2. フェライト鋼の破壊靱性参照温度 T_0 決定のための試験方法に対する 技術評価書（案）の主な論点

図 2-1 様々な寸法の非照射材試験片で取得した破壊靭性データ（文献[2]の図に電気協会が $2\sigma T_0$ のエラーバーを計算して追記）⁴

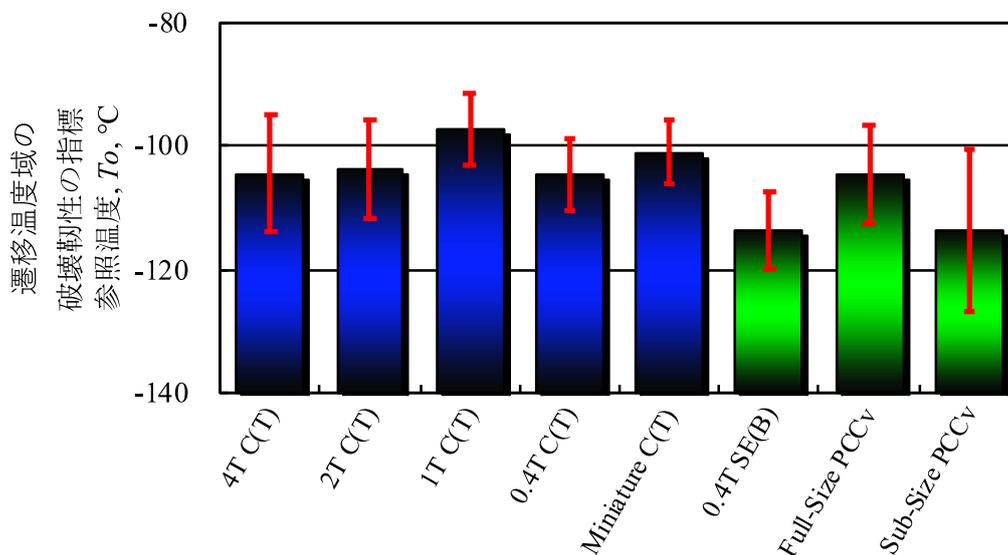
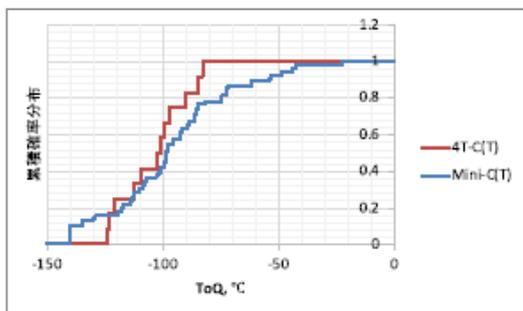
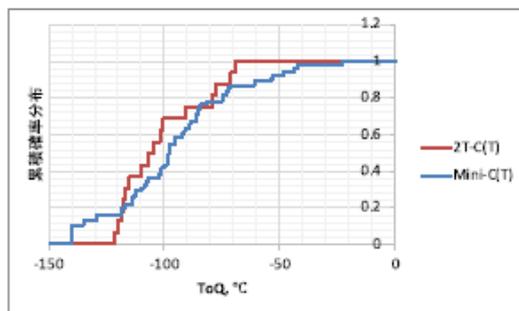
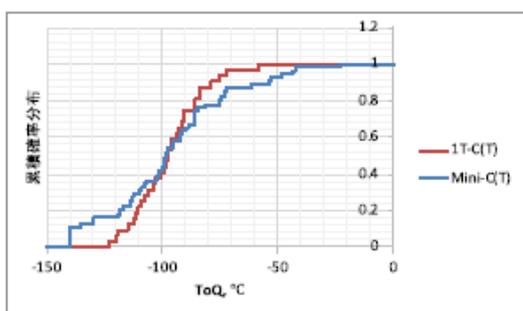
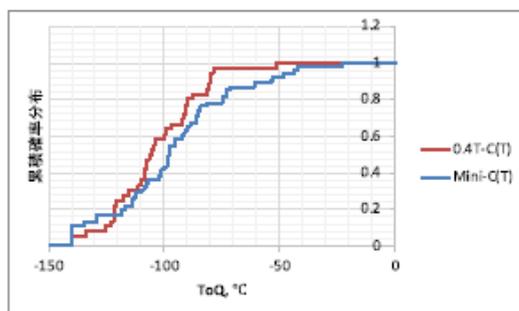
これに関し、日本電気協会は、各試験片で得られた 1T-C(T) 相当の破壊靱性 K_{Jc} が $K_{Jc(\text{med})}$ であるとみなし、 T_o の暫定値 T_{o0} を求め、Mini-C(T) で求めた T_o と他の大きさの C(T) から求めた T_o を、有意水準 0.05 で有意差があるか、2 標本のコルモゴロフスミルノフ検定 (K-S 検定) を行い、データには有意な差はないことを確認したとしている⁵。K-S 検定の結果は、データには有意な差はないという仮説が棄却できないということであり、両者が同一であるというものではない。

- Mini-C(T)で求めた T_0 と他の大きさのC(T)から求めた T_0 の間に有意な差がないことを、K-S検定では示されていないため、他の方法で評価する必要があるのではないか。
- C(T)及びMini-C(T)を対象として技術評価することとしてはどうか。
- Mini-C(T)については、試験を実施する者の技量によるばらつき及び試験装置によるばらつきを考慮する必要があるのではないか。

図 2-3 Mini-C(T) 試験片を用いた破壊靱性評価ラウンドロビン試験結果
 (資料 3-3 図 6-1 に示した各試験機関の T_o の結果に、電気協会で $2\sigma_{T_o}$ の
 エラーバーを追記したもの。赤線は全データに対する T_o)⁹

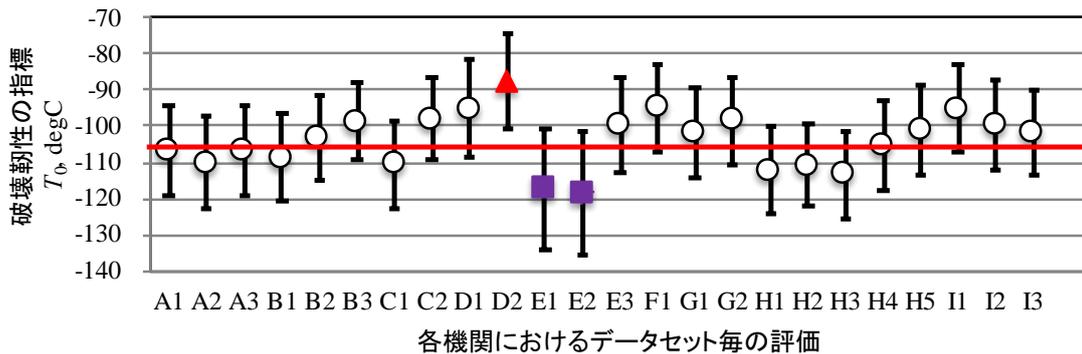
図 2-3 の試験は、試験片の加工を 1 つの機関が行い、これを各機関で評価したものである¹¹。したがって、試験を実施する者の技量によるばらつきや試験装置によるばらつきは含まれているが、試験体の加工を複数の機関が行った場合のばらつきは含んでいない。

これに関し、日本電気協会は、試験体の加工を複数の機関が行った場合、使用する加工機や加工者の技量などによって (1) 微小な寸法の差、(2) 加工面の仕上げ状態の差、が生じ、亀裂先端における応力拡大係数に差が生ずる可能性があるため、寸法公差および表面仕上げを要求することにより、品質を保つとしている。

図 2-5 Mini-C(T) 試験片の寸法及び形状¹⁶

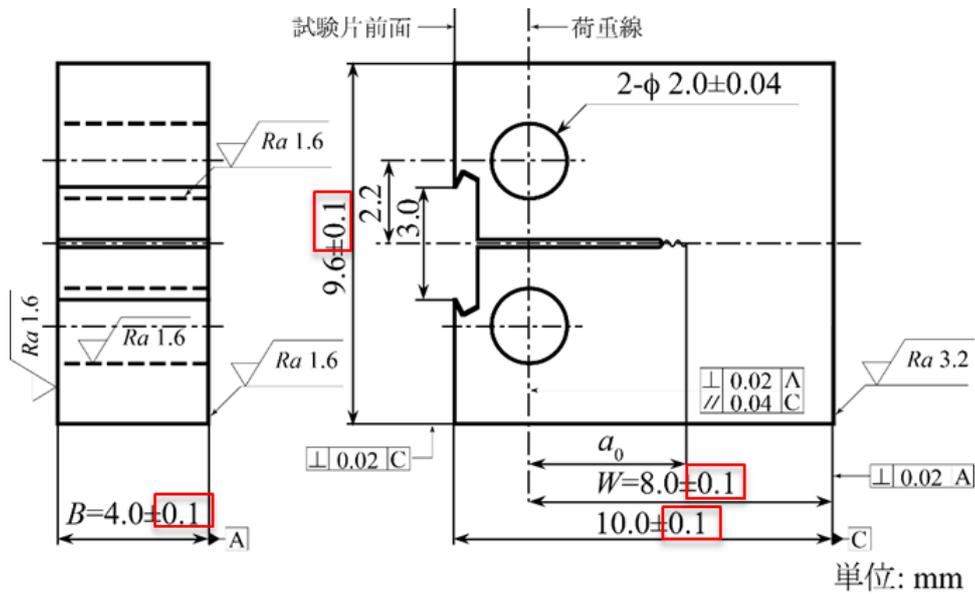
Mini-C(T)は、主要寸法の許容差が緩和されている（表 2-3 及び図 2-5 参照）。

○ Mini-C(T)に対して緩和された寸法許容差は妥当なのではないか。

これに関し、文献¹⁷には、有限要素解析によりそれぞれの許容差を緩和しても破壊靱性値に影響が小さいことが示されている。

この際、各試験片の許容差が重畳して破壊靱性値のばらつきが最も大きくなる条件においても、許容差の緩和による破壊靱性への影響は 5%程度であり、実験的に得られる標準偏差は 10°C~20°Cの範囲にあることが知られていることから寸法公差に由来する標準偏差はそれよりもはるかに小さいことが示されている（表 2-4 参照）。また、ワーストケースにおける変動を考慮しても寸法公差の緩和による影響は 1%に満たないことが示されている（表 2-5 参照）

図 2-6 クリップゲージ取り付け用切欠き部の詳細を記載した Mini-C(T) 試験片形状²⁰

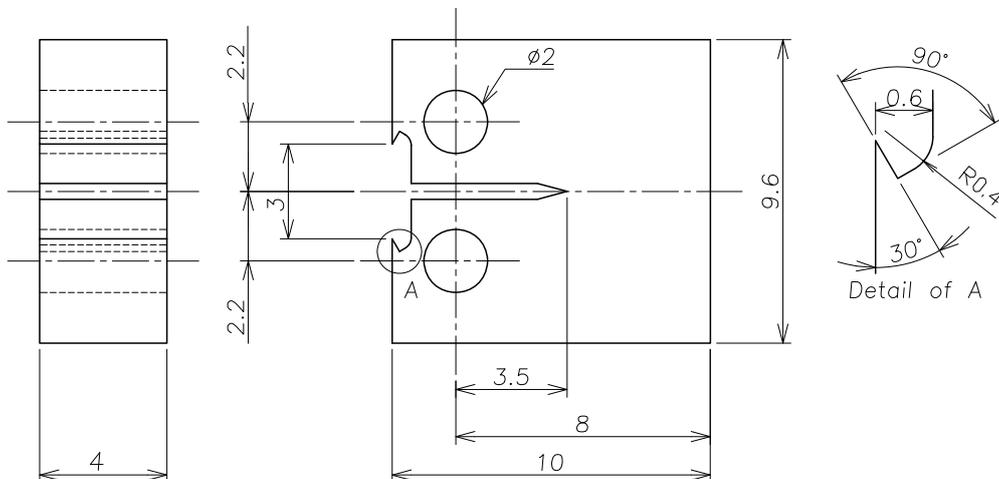
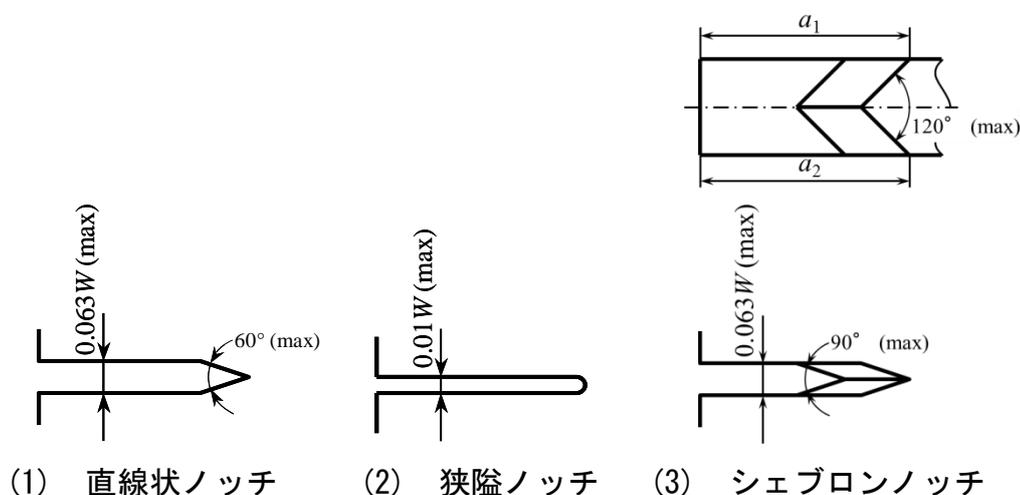
日本電気協会によれば、切欠き部の詳細寸法（図 2-6 参照）には、切欠き部の深さは 0.6 mm（寸法許容差不明）となっている。ピン穴と切欠き部の間の寸法は、 0.4 ± 0.22 mm にさらに切欠き部の寸法許容差分を減じた値になる。寸法許容差の上限を考慮すると、切欠き部はピン穴に接近しすぎており、変位の測定に支障を及ぼす可能性がある。

- 切欠き部の形状及び寸法について規定する必要があるのではないか。
- ASTM E1921-08 及び 13a では標準コンパクト試験片においてピン穴表面の平行度を規定している。全ての CT 試験片について、ピン穴表面の平行度を規定する必要があるのではないか。

図 2-7 塑性域寸法の推移の比較²²

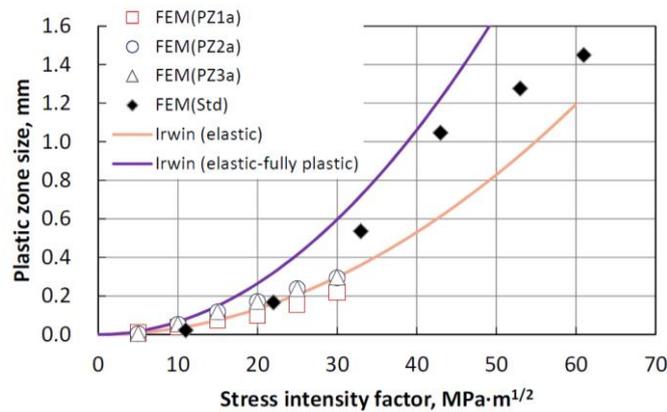
- Mini-C(T)に対するノッチ幅及び疲労予亀裂の長さの要求の緩和は、技術的に妥当なのではないか。

Mini-C(T)に対する機械切欠きのノッチ幅の緩和については、文献²¹において、有限要素解析の結果から、Mini-C(T)試験片に規定される最大ノッチ幅、 0.08 mm (PZ1a)、 0.25 mm (PZ2a) 及び 0.5 mm (PZ3a) の形状について、降伏点 (σ_0) を 400 MPa、ヤング率を 200 GPa として弾塑性応力解析を行い、ノッチ先端に生じる塑性域寸法の大きさを求め、その結果が示されている (図 2-7 参照)。塑性域は荷重が付加されると大きくなるが、規定されている疲労予亀裂を負荷する際の応力拡大係数 (25 MPa \sqrt{m}) より小さい範囲では、 0.2 mm 程度以下であり、疲労亀裂が 0.6 mm 以上あれば、その亀裂先端はノッチに荷重をかける時に生じる塑性領域をこえて弾性範囲内にあり、切欠きの幅の違いが破壊靱性試験に影響を及ぼすことはないと考えられるとしている。

図 MCT-3300-1 サイドグループの形状

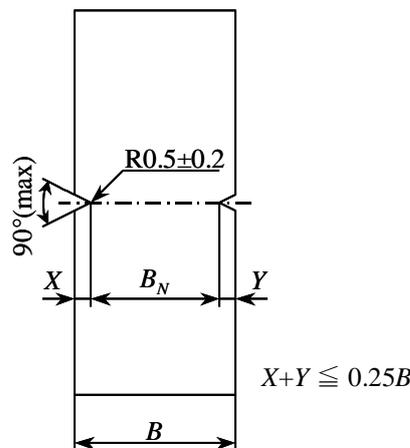
図 MCT-3300-1 に従ってサイドグループを設ける場合、グループの底部に半径 0.5 mm ± 0.2 mm の R を加工し、角度 90° の V 字型の溝を形成するが、サイドグループの深さの和は $0.25B$ とされているため、Mini-C(T) の場合、サイドグループの深さは最大で 0.5

mm となり、角度 90° の V 字型の溝を形成することができない。このため、C(T)試験片のサイドグループと相似形にならない。

- Mini-C(T)に対してサイドグループを付与した場合の影響について、確認する必要があるのではないか。

図 2-11 解析的に得られた換算定数の推移²⁹

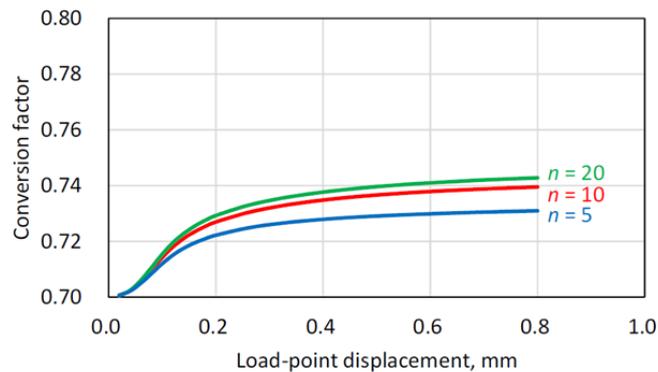
他の文献²⁸では、弾塑性有限要素解析により換算に関する検討を行っており、図2-11に示す通り、加工硬化指数の違いや荷重線変位の大きさによって換算定数が変わっているものの、換算定数は0.73~0.74となっており、前述の0.75よりも小さい値となることが示されている。

- 上記を踏まえれば、換算定数 0.73 とすることは妥当なのではないか。

図 2-13 複数試験温度法(mlt.)と単一試験温度法(sgl.)の参照温度評価結果比較⁴¹

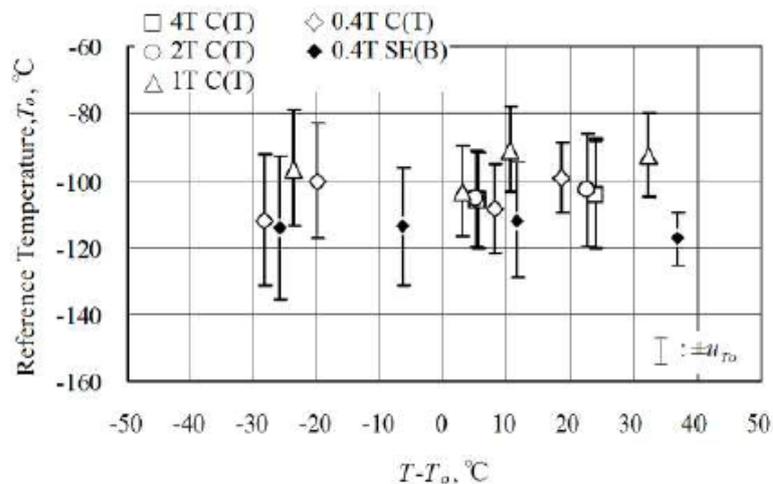
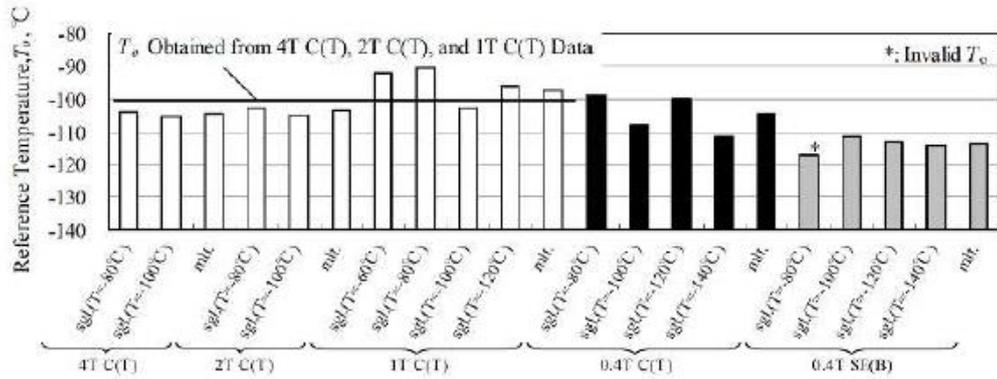
MCT-4230 において、試験温度の計測の結果、試験温度 $\pm 3^{\circ}\text{C}$ に入る試験温度を試験結果としてよいと規定し、「(解説 MCT-4230) 試験温度の制御と測定」において、例として、目標試験温度が -70°C に対して計測範囲が -68°C から -74°C となった場合、試験温度を -71°C とすることが記載されている。これは、参照温度 T_0 の決定に際して、試験体間では最大 6°C の差を許容していることとなる。

- 測定温度を試験温度とし、複数試験温度法で参照温度を算出すればよいのではないか。

日本電気協会は、文献³⁹をもとに、複数試験温度法と単一試験温度法の参照温度評価結果を比較したとしている。

図 2-14 Mini-C(T)と 1T-C(T)の寸法の比（直線上ノッチの場合）

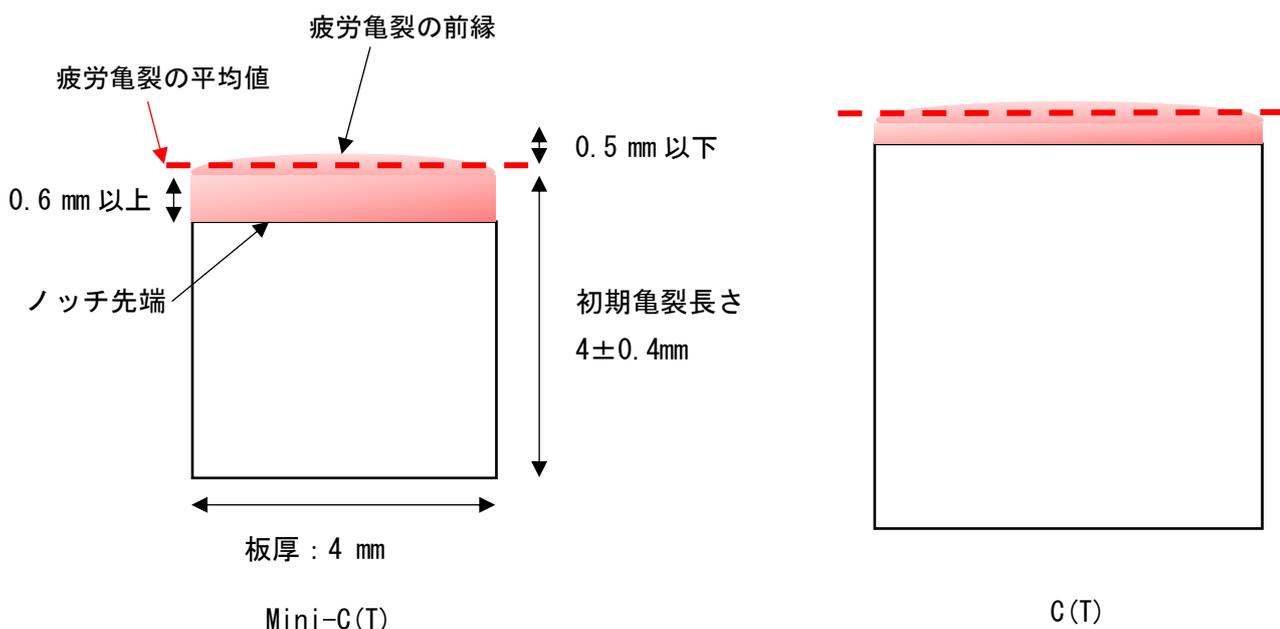
この判定基準(1)の場合、相対的に寸法の小さな試験片、特に Mini-C(T)の場合、 $B=4$ mm に対して B の 5%は 0.2 mm であることから、亀裂長さの各測定値と平均値との間に差は 0.5 mm、1T-C(T)の場合は、1.27 mm である（図 2-14 参照）。

○ この判断基準に関する技術的根拠を確認する必要があるのではないか。

Mini-C(T)試験片の場合、初期亀裂長さ(約4 mm)に対して最大0.5 mmのばらつき(初期亀裂長さの12.5%)が許容されている。一方、1T-C(T)の場合には、初期亀裂長さ(約25 mm)に対して最大で1.27 mm(初期亀裂長さの5%)のばらつきとなる。したがって、予亀裂前縁の形状を考えると、Mini-C(T)と1T-C(T)では、湾曲が異なると考えられる(図2-14参照)。

- (16)式による補正を行う場合、Mini-C(T)に対して亀裂前縁の湾曲を考慮せず、試験片寸法 B_o を使用してもよいことについて、検討した内容を提示してもらう必要があるのではないか。

図 2-15 データ 2 個の値を変化させた場合の暫定参照温度計算値の変化
($K_{Jc}=225, 250 \text{ MPa}\sqrt{\text{m}}$)

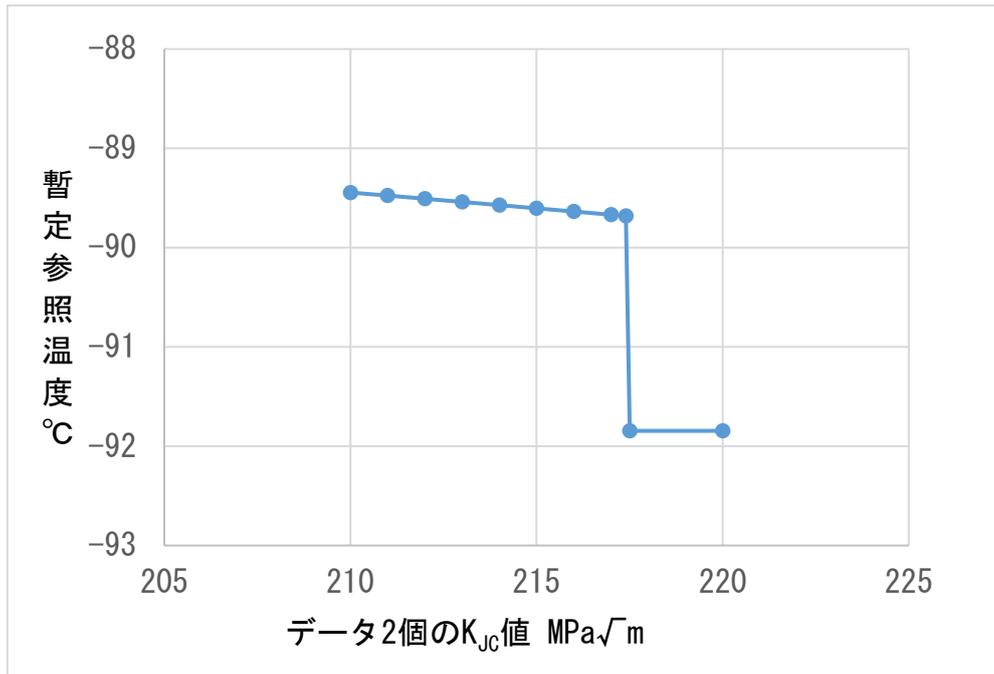
「附属書 E(参考) T_o の算出例(無効な K_{Jc} データを含む場合)」において、「表 E.2 データセット」に基づく暫定参照温度は -91.8°C としている。同表に示す無効データ 2 個 ($K_{Jc} = 225, 250 \text{ MPa}\sqrt{\text{m}}$) の値を $K_{Jc(\text{limit})}$ ($= 217.4 \text{ MPa}\sqrt{\text{m}}$) の前後で変化させた場合の暫定参照温度の変化を図 2-15 に示す。 K_{Jc} 値が有効データの範囲では暫定参照温度 T_{o0} は K_{Jc} 値の上昇に対して徐々に低下しているが、無効データに移行すると不連続に約 2°C 低下している。

- 暫定参照温度の急激な低下は、算出式に検討の余地があるということではないか。
